PROJECT: Uitbreiding van een eengezinswoning met een extra slaapkamer

PLAN: Nieuwe Achter-Gevel

DOSSIER : 917-25
PLANNR: BA_HORT85_G_N_2
DATUM : 24/11/2025
SCHAAL : 1/100
BLAD : 20/22

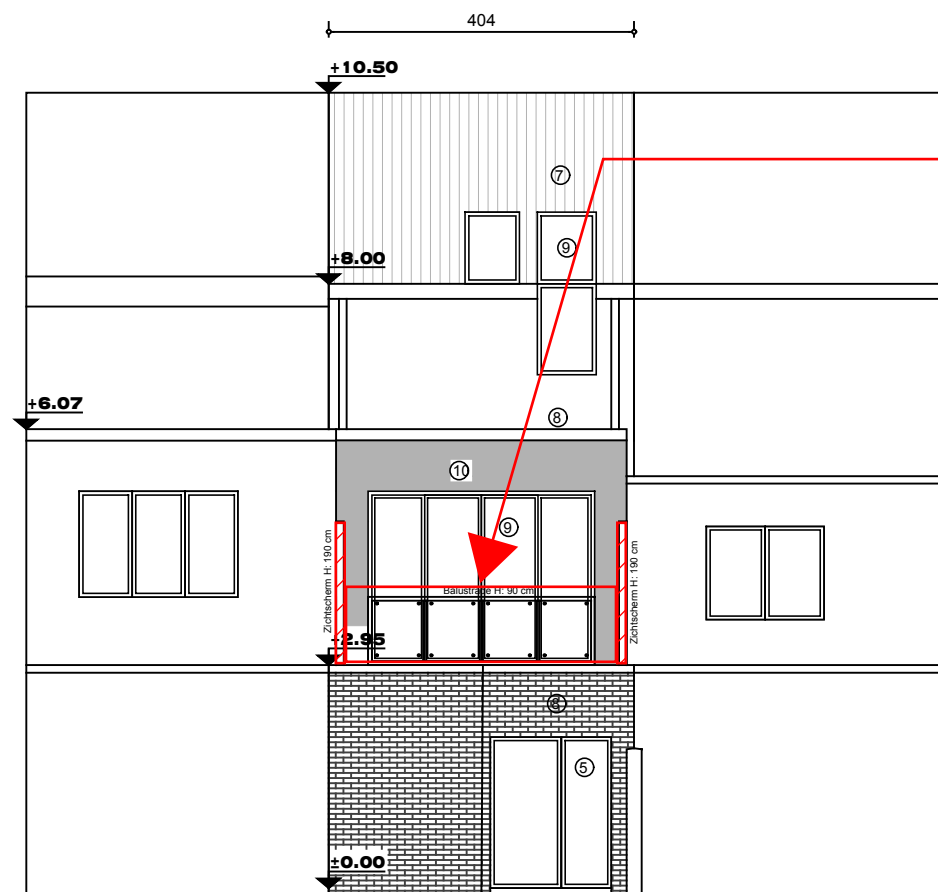
Dakterras

Het dakterras mag maximaal 2m dieper voorzien worden t.o.v. de linker aanpalende, met een maximale bouwdiepte van 10,8m (gemeten vanaf de rooilijn).

Het dakterras dient voorzien te worden van een balustrade van min. 1,1m hoog als afscheiding tot het achterliggende platte dak.

Het overige deel van het platte dak (dieper dan 10,8m) dient integraal ingericht te worden als ontoegankelijk groendak. Dit groendak mag enkel toegankelijk zijn in functie van onderhouds- of herstellingswerken.

Uitgesloten uit de vergunning

- Het integraal inrichten van het platte dak als dakterras
- Het bijkomend ophogen van de scheidsmuren in functie van zichtscheren voor dit dakterras dieper dan 10,8m gemeten vanaf de rooilijn.
